京都大学複合原子力科学研究所 設置変更承認申請
ピーキング係数の妥当性について

■原子力規制庁による解析結果

図3 軸方向核分裂反応率分布

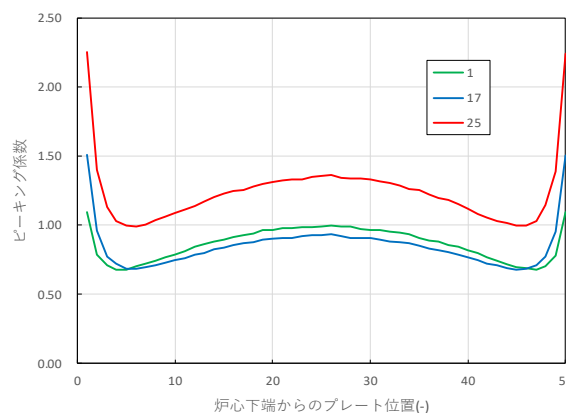
ピーキング係数については、一部の炉心に対してモンテカルロコードによる詳細計算を行ったところ、スペクトルが硬い炉心(LL1(40cm))において反射体に近い燃料の出力寄与が炉心中心の出力寄与を上回る結果が得られた。

このため、京都大学の評価したピーキング係数の評価法について、その保守性を改めて確認する必要がある。(図1~3)
